## **Besluit van de Autoriteit Consument en Markt van 3 oktober 2017, kenmerk ACM/DE/2017/204527, tot wijziging van de voorwaarden als bedoeld in artikel 12b, van de Gaswet, voor het aansluitpunt van gasaansluitingen in regionale gastransportnetten**

De Aansluit- en transportcode gas RNB wordt als volgt gewijzigd:

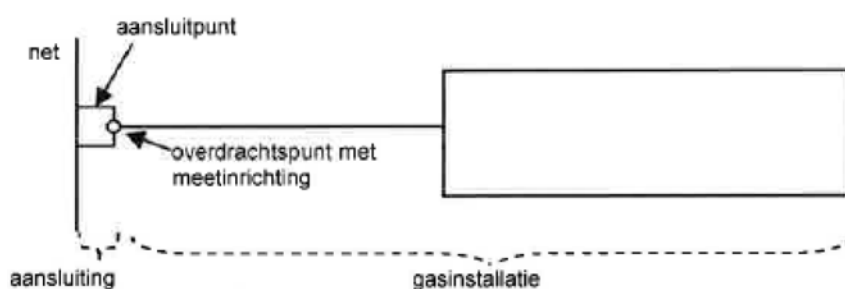
14. Netbeheer Nederland heeft in het voorstel nadere invulling gegeven aan het begrip van de gasaansluiting waarbij Netbeheer Nederland een onderscheid maakt in onderstaande twee situaties. De regionale netbeheerder legt:
  - a. de volledige aansluiting aan of;
  - b. alleen een aansluitpunt aan.
15. Als de regionale netbeheerder de volledige aansluiting aanlegt dan heeft dit volgens Netbeheer Nederland gevolgen voor de ligging van het overdrachtpunt en daarmee ook voor de ligging van de meetinrichting. Het overdrachtpunt en de meetinrichting bevinden zich dan aan het einde van de gasaansluiting. Er wordt dan gemeten op het overdrachtpunt. De voorwaarden die gelden voor de situatie waarbij aan het einde van de gasaansluiting gemeten wordt, zijn reeds in de codes opgenomen. Deze situatie wordt in onderstaand schema weergegeven.

16. Als de regionale netbeheerder alleen een aansluitpunt aanlegt dan moet het aansluitpunt volgens Netbeheer Nederland als een volwaardige aansluiting worden gezien. Hierdoor zouden de meetinrichting en het overdrachtpunt zich direct achter het aansluitpunt moeten bevinden. Achter het overdrachtpunt bevindt zich dan de gasinstallatie van de aangeslotene. Deze gasinstallatie moet de aangeslotene zelf realiseren. De voorwaarden voor deze situatie heeft Netbeheer Nederland in het codevoorstel opgenomen. Deze situatie wordt in onderstaand schema weergegeven.

### **4 Netbeheerder realiseert de volledige aansluiting**

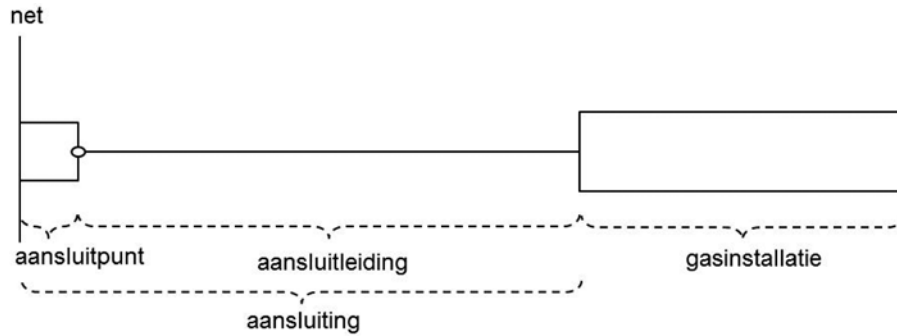
34. De ACM is van oordeel dat de definitie van de gasaansluiting in het geval de afnemer de volledige aansluiting van de regionale netbeheerder betreft in overeenstemming is met de Gaswet. Naar het oordeel van de ACM is het voorstel hierover daarom niet in strijd met de belangen, regels en eisen als bedoeld in artikel 12f, eerste en tweede lid, van de Gaswet.

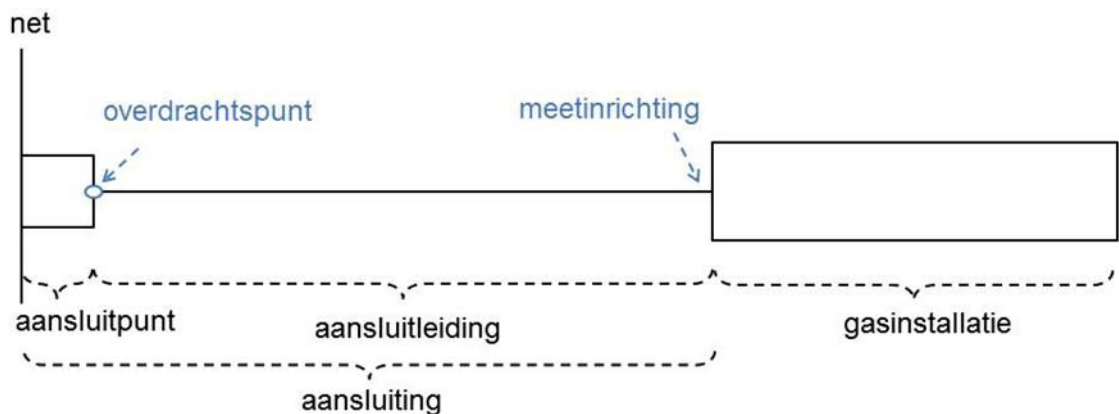
39. In het geval de regionale netbeheerder een aansluitpunt aanlegt, wordt de 'aansluiting' gevormd door het 'aansluitpunt' en de 'aansluitleiding' zoals gedefinieerd in de Begrippencode gas. Na de aansluitleiding volgt de gasinstallatie. Dit is in onderstaand schema weergegeven.
